Příloha č. 5zp
Vyhodnocení připomínek obcí a veřejnosti

k materiálu

- **Návrh Změny č. 2 Územního rozvojového plánu**
- **Vyhodnocení vlivů návrhu Změny č. 2 Územního rozvojového plánu na udržitelný rozvoj území**
- **návrhy jednotlivých územních opatření k akceleračním oblastem vymezeným v návrhu Změny č. 2 Územního rozvojového plánu**

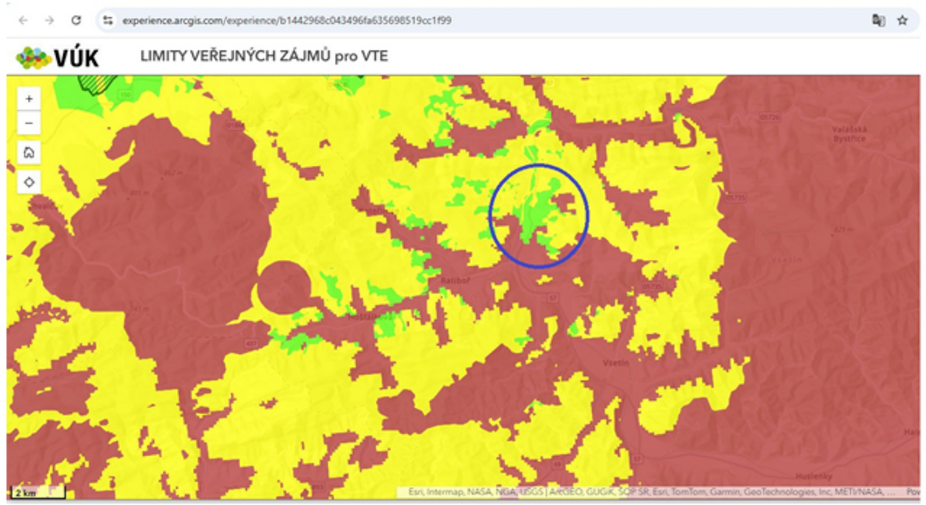
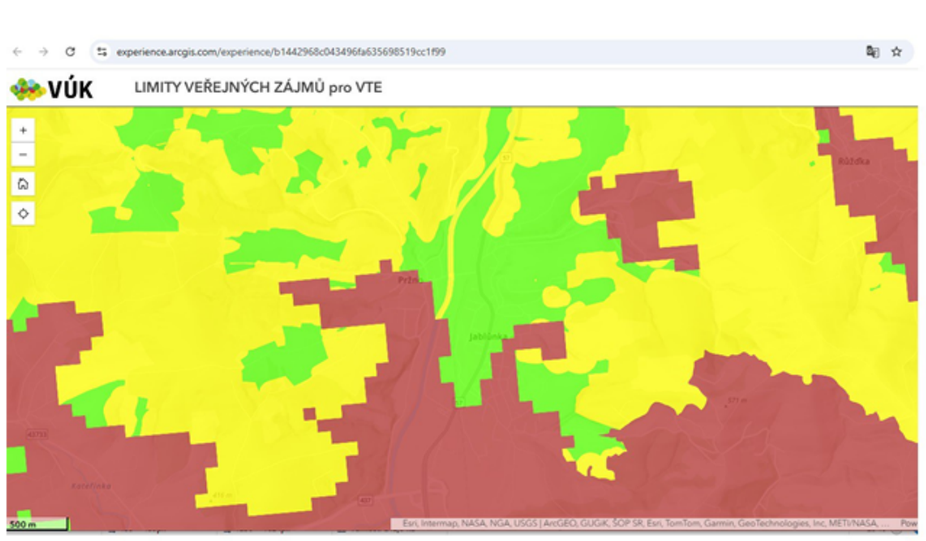
Poř. č.	Připomínkové místo	Číslo jednací	Článek	AO	Připomínka	Vyhodnocení
					- proč byla stanovena výše VTE na 185 m, z jakých podkladů pořizovatel vycházel, jak výšku vyhodnotil z hlediska narušení krajinného rázu Dotčeného území, kolizí s letovými koridory blízké plochy pro Sportovní Létající Zařízení Brťov či dopadů na obytnou zástavbu a obyvatele; - jak se pořizovatel vypořádal s kumulativními vlivy VTE na lidské zdraví ve vztahu ke konkrétními Dotčenému území, ač totiž Návrhy stanoví podmínky vypracování studií hluku a stroboskopického efektu, neodůvodnil přípustnost vymezení oblasti s ohledem na souhrnný vliv hluku, shadow flicker efektu, vibrací, oděru materiálu z listů rotorů apod. Takový postup je nezákonných a rozporný s požadavkem na řádné odůvodnění opatření obecné povahy. II. ZÁSAH DO VLASTNICKÉHO PRÁVA A TEST PROPORCIONALITY 1. Vymezení AOV38 Rohozec představuje zásah do práva vlastnit majetek dle čl. 11 Listiny základních práv a svobod. Podle judikatury NSS musí každý takový zásah obstát v testu proporcionality, který posuzuje tato kritéria navrženého řešení: a) Vhodnost Hlavním argumentem Návrhů je, že opatření může napomáhat rozvoji obnovitelných zdrojů. b) Potřebnost (subsidiarita) Návrhy dostatečně nezohledňují ani neprokazují, že: - stejného cíle nelze dosáhnout jinde, - nelze zvolit méně zatěžující variantu, - nebylo možné oblast zmenšit nebo posunout tak aby nezasáhla do migračního koridoru biotopu vybraných zvláště chráněných druhů velkých savců, ochranného pásma elektrického vedení, blízkosti EVL Dlouhá Lhota, blízkosti plochy pro Sportovní Létající Zařízení Brťov a blízkosti zastavěného a zastavitelného území. c) Minimalizace zásahů Návrhy se nijak nezabývají ani snahou snížit dopady do práv Podatele, zejména: - neřeší vzdálenosti od obytných oblastí ani vymezení zastavěného území dotčených obcí, - neodůvodňují rozsah vymezení oblasti AOV38, - neprokazují minimalizaci dopadů na vlastníky. d) Proporcionalita v užším smyslu Deklarovanému veřejnému zájmu jsou neúměrné negativní dopady Návrhů: - dlouhodobé snížení hodnoty nemovitostí, - omezení užívání a rozvoje Dotčeného území, - zhoršení kvality života, 2. Návrhy tak nesplňují požadavky judikatury NSS (např. 6 As 319/2021, 1 Ao 1/2005) na přiměřenost zásahu do mých práv vzhledem ke sledovanému cíli. Dochází tak k nepřípustnému přenesení veřejného břemene na úzký okruh vlastníků, bez adekvátní kompenzace či odůvodnění. III. NEDOSTATEČNÉ POSOUZENÍ REALIZOVATELNOSTI VTE V OBLASTI AOV38 1. Pokud územně plánovací dokumentace předpokládá konkrétní typ záměrů, tj. VTE (a navíc právní úprava nezaručuje, že v nižších stupních územně plánovací dokumentace bude možné dostatečně zpřesnit či i zcela vypustit) musí být prokázána reálná proveditelnost VTE v celé oblasti AOV38. 2. Návrhy však neřeší, a tedy ani neprokazují zejména: - technickou realizovatelnost a absenci zásadních kolizí v území, a to i s ohledem na zájmová území Ministerstva obrany a blízkost plochy pro Sportovní Létající Zařízení Brťov, které nejsou v Návrzích zohledněny, - dopravní a síťovou přístupnost a vhodnost pro výstavbu a provoz, kterou je nutné v případě předurčení území pro konkrétní záměr prověřit.

Poř. č.	Připomínkové místo	Číslo jednací	Článek	AO	Připomínka	Vyhodnocení
					3. Tento nedostatek je v rozporu s judikaturou NSS, která požaduje prověření realizovatelnosti již na úrovni územního plánování, které je Návrhy prakticky předurčeno. 4. Jelikož mají Návrhy vést ke zjednodušení a zrychlení povolovacího procesu a záměr nebude posuzován v procesu EIA, je tím spíše nezbytné zkoumat a řádně prokázat realizovatelnost záměru již v územně plánovací dokumentace, a to mj. velmi podrobným a pečlivým provedením SEA. K tomu však nedošlo. IV. ZÁSAH DO POHODY BYDLENÍ 1. Pohoda bydlení je chráněnou hodnotou uznávanou judikaturou NSS. Vymezení AOV38 povede k zásahům do pohody bydlení ve formě: - hluku a nízkofrekvenčních vibrací, stroboskopického efektu, - vizuální dominance staveb a trvalé změny krajinného rázu. Tyto vlivy mají kumulativní účinek, který není dostatečně vyhodnocen. 2. Návrhy dále nedostatečně zohledňují: - psychologické dopady, - narušení klidového charakteru území, - dopady na rekreační a obytné využití. 3. Návrhy jsou tak v rozporu s požadavkem chránit kvalitu bydlení v územním plánování a negativně, bez odpovídajícího vyhodnocení a odůvodnění, zasahují do ústavně garantovaného práva na příznivé životní prostředí. V. NEDOSTATKY V POSOUZENÍ VLIVŮ NA ŽIVOTNÍ PROSTŘEDÍ 1. Vyhodnocení vlivů potvrzuje existenci negativních dopadů na: - citlivé druhy ptáků (čáp černý, čáp bílý, jestřáb lesní, krahujec obecný, krkavec velký, včelojed lesní a křepelka polní) potenciálními kolizemi, - citlivé druhů netopýrů (netopýr velký, netopýr hvízdavý, netopýr nejmenší) a kriticky ohroženého vrápence malého potenciálními kolizemi, - migrační trasy velkých savců (los evropský, vlk obecný, rys ostrovid, medvěd hnědý), když umístěním VTE a infrastruktury může dojít ke snížení průchodnosti migračního koridoru a fragmentaci území, - lokality Natura 2000. 2. Přesto je oblast AOV38 navržena bez jednoznačného závěru o její vhodnosti. Resp. je navržena v přímém rozporu s tím, že bylo jasně konstatováno, že záměr bude mít negativní vliv na životní prostředí. 3. Návrhy se opírají o hypotetická budoucí zmírňující opatření, místo aby zakotvily konkrétní opatření, která by zajistila, že k zásahu nedojde. Tím dochází k porušení principů předběžné opatrnosti, prevence A minimalizace zásahů do přírody. 4. Kumulativní vlivy na ekosystémy a krajinu nejsou dostatečně vyhodnoceny či zcela absentují a pořizovatel záměrně ignoruje a zlehčuje jasně identifikované negativní dopady vymezené akcelerační oblasti. 5. Výše uvedené je v přímém rozporu jak s požadavky kladenými na vymezování akceleračních oblastí nejen právním řádem ČR, ale též právem Evropské unie. Pro vymezení akceleračních oblastí se mají primárně využívat takové lokality, kde lze očekávat, že projekty nebudou mít významné negativní dopady na životní prostředí. Lokalita AOV38 však pokrývá hned několik významných složek životního prostředí,

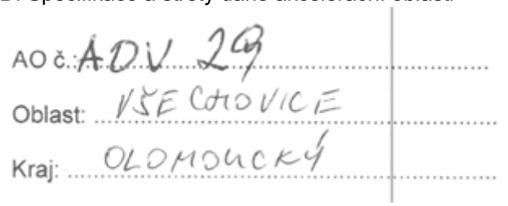
8157.	Obec Kryštofovy Hamry	MMR-45187-2026-81	99cg	AOV22	Úvod Na území obce Kryštofovy Hamry se nachází největší farma větrných elektráren v České republice. Větrná farma Kryštofovy Hamry („VF KH") se sestává z 21 VTE typu ENERCON E-82 (2 MW) o celkovém instalovaném výkonu 42 MW, které od roku 2008 provozuje společnost ecoenerg Windkraft GmbH & Co. KG („ecoenerg“) prostřednictvím svého odštěpného závodu. Dále je na území obce od roku 2007 provozovaná další farma větrných elektráren Rusová („VTE Rusová“) sestávající se ze 3 VTE typu Nordex N80 (2,5 MW) o celkovém instalovaném výkonu 7,5 MW, kterou provozuje společnosti Green Lines Rusová s.r.o. Obec tyto připomínky uplatňuje jako dotčená obec, na jejímž území se akcelerační oblast AOV22 Kryštofovy Hamry nachází, a to k: - návrhu Změny č. 2 Územního rozvojového plánu, - Vyhodnocení vlivů návrhu Změny č. 2 ÚRP na udržitelný rozvoj území (SEA), - návrhu územního opatření pro akcelerační oblast AOV22 Kryštofovy Hamry („ÚO"). Konstatujeme, že obec Kryštofovy Hamry k záměrům VTE na svém území přistupovala společně s investory vždy velmi zodpovědně. Připravovaná modernizace stávajících VTE na území obce umožní použití menšího počtu vyšších a účinnějších turbín VTE. V případě záměrů na modernizaci stávajících výroben provozovatelé uvažují o zachování využití stávajících ploch. Obyvatelé obce Kryštofovy Hamry jsou také na provoz VTE na území obce zvyklí a modernizaci VTE akceptují. Zastupitelstvo obce proto vyslovilo souhlas s repoweringem VF KH i VTE Rusová. Repowering má spočívat v nahrazení 21 stávajících VTE Enercon E-82 šesti modernějšími turbínami, aktuálně plánované ENERCON E- 175 E2 (7 MW) při zachování celkového výkonu 42 MW a v nahrazení 3 stávajících VTE Nordex N80 dvěma modernějšími turbínami, aktuálně plánované ENERCON E-175 E2 (7 MW) s navýšením současného celkového instalovaného výkonu. Obec má v platném územním plánu vymezeny	**Akceptováno částečně.** Akcelerační oblast AOV22 Kryštofovy Hamry byla vypuštěna. V kontextu celého návrhu Změny č. 2 ÚRP je možné k návrhům podatele konstatovat následující: Podmínka omezující výšku VTE byla stanovena s ohledem na prověření vlivů na krajinný ráz, hodnoty území, dálkové pohledy na dominanty. Podkladem pro hodnocení byl mimo jiné dokument Akcelerační oblasti, předvýběr ploch k výstavbě VTE, Screening území ČR z hlediska ochrany krajinného rázu (Roman Bukáček, Simona Vondráčková, 2025). Rovněž byly zapracovány průběžné výsledky VVURÚ, kde byly hodnoceny vlivy na krajinný ráz jak z hlediska navrhovaného souboru akceleračních oblastí jako celku, tak pro jednotlivá území v kartách akceleračních oblastí, a to včetně mapy viditelnosti zohledňující různé varianty výšky VTE v gondole. Maximální výška VTE v akcelerační oblasti je stanovena s ohledem na krajinný ráz. Podmínka 3.2 písm. a) byla v průběhu projednávání vypuštěna. Přestože samotný způsob vymezení akceleračních oblastí na základě nařízení vlády č. 507/2025 Sb., biologického posouzení, map citlivosti ptáků vůči výstavbě VTE zpracované ČSO, území významných pro netopýry dle podkladů ČESON a dalších minimalizuje vliv na složky životního prostředí, nebylo možné

Poř. č.	Připomínkové místo	Číslo jednací	Článek	AO	Připomínka	Vyhodnocení
					plochy určené pro VTE. Provoz VTE na území obce a jejich modernizace jsou pro udržitelný rozvoj obce klíčové, a to pro přínosy k ochraně klimatu a energetické soběstačnosti i pro ekonomický přínos pro obec a její obyvatele. Ministerstvo pro místní rozvoj Odbor územního plánování Staroměstské náměstí 6 110 00 Praha 1 Datovou schránkou Obecní úřad Kryštofovy Hamry I. Veřejný zájem na výstavbě a provozování VTE Veřejný zájem na rozvoji obnovitelných zdrojů energie je zakotven v národní i unijní legislativě. Zákon č. 223/2025 Sb. snížil hranici výroby elektřiny z OZE zřizované ve veřejném zájmu na 100 kW instalovaného výkonu. Zákon č. 249/2025 Sb., o urychlení využívání obnovitelných zdrojů energie („ZOZE"), transponující směrnici EP a Rady (EU) 2023/2413 („RED III"), vytváří rámec pro zjednodušené povolování záměrů OZE v akceleračních oblastech. Právní domněnka převažujícího veřejného zájmu na plánování, výstavbě, modernizaci a provozu zařízení pro výrobu energie z OZE je zakotvena v § 82a ZOPK. Plánovaná výstavba nových VTE v rámci repoweringu VF KH a VTE Rusová je mimořádně efektivním způsobem naplnění těchto cílů. Využívá stávající připojení k distribuční soustavě, zachovává výkon 42 MW za použití předpokládaných pouhých 6 turbín místo 21 v případě VF KH a v případě VF Rusová počítá s navýšením celkového výkonu a snížením počtu VTE na 2. Repowering obou VF se realizuje v lokalitě s prokázanou společenskou přijatelností. Záměr je v souladu s Vnitrostátním plánem ČR v oblasti energetiky a klimatu schváleným usnesením vlády č. 690 ze dne 18. 12. 2024, který předpokládá dosažení 1,5 GW instalovaného větrného výkonu do roku 2030. II. Připomínky ke konkrétním podmínkám ÚO II.1 Výškový limit 160 m (čl. 3.1 písm. a) ÚO) znemožňuje výstavbu shora uvedených VTE a je v rozporu s účelem ZOZE a RED III Čl. 3.1 písm. a) ÚO stanoví maximální výšku VTE na 160 m od paty stožáru po horní úvrať listů rotoru. Aktuálně plánované turbíny ENERCON E-175 E2, které jsou uvažované pro repowering VF KH a VTE Rusová, mají výšku tubusu 162 – 174,5 m a celkovou výšku 249,5 - 262 m. Stanovený limit proto zcela vylučuje realizaci repoweringu a znemožňuje nasazení jakékoli moderní turbíny s vyšším výkonem. Obec namítá: Překročení obsahového rámce § 11 odst. 2 ZOZE. Podmínky v územním opatření lze stanovit výhradně za účelem vyloučení nebo zmírnění nepříznivých dopadů záměrů OZE na životní prostředí a veřejné zdraví. Podmínka, která vylučuje samotnou realizaci VTE, tento rámec překračuje a odporuje smyslu vymezení akcelerační oblasti. Příznivější vliv vyšších turbín na ochranu ptáků. Studie DG ENER Evropské komise (2024, Study on the designation of Renewables Acceleration Areas) výslovně doporučuje zvýšení výšky VTE jako mitigační opatření ke snížení kolizního rizika pro ptáky. Z hlediska ochrany přírody tedy nižší počet vyšších turbín přináší příznivější výsledek než vyšší počet nižších turbín při stejném energetickém výkonu. Příznivější vliv menšího počtu větších VTE na efektivní využití lokality a národní cíle v oblasti využívání obnovitelných zdrojů (VTE) – větší množství vyrobené elektřiny při menším počtu větrných elektráren Možný příznivější vliv menšího počtu větších VTE na krajinný ráz – musí být ověřeno individuálním posouzením konkrétního projektu resp. obou projektů. Možný příznivější vliv menšího počtu větších VTE na hlukové emise – musí být ověřeno individuálním posouzením (hlukovou studií) konkrétního projektu resp. obou projektů.	eliminovat všechny vlivy na druhy citlivé vůči VTE a zvláště chráněné druhy. Z tohoto důvodu autorizované osoby stanovily podmínky minimalizující tyto vlivy, včetně podmínek 3.2 c) a 3.2 d).
